改善箇所説明図

改善の内容

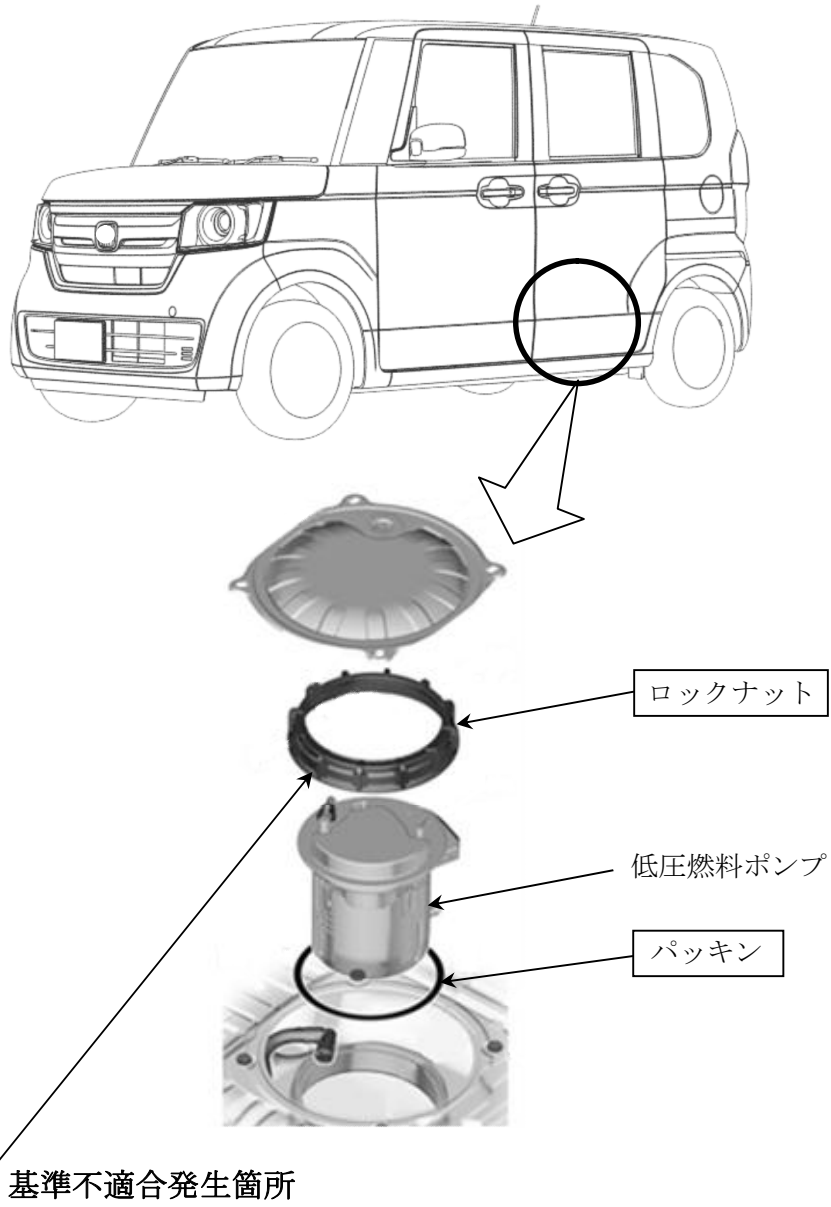
リコール作業において、低圧燃料ポンプの交換作業が不適切なため、交換部品であるロックナットを再利用、及び部品組付け後の指定工具を使用しないで締付けたものがある。そのため、そのまま使用を続けると気密保持力が低下し、ポンプの固定部からガソリンが漏れるおそれがある。

全車両、ロックナット及びパッキンを新品と交換し、指定工具を使用して規定トルクで締付ける。
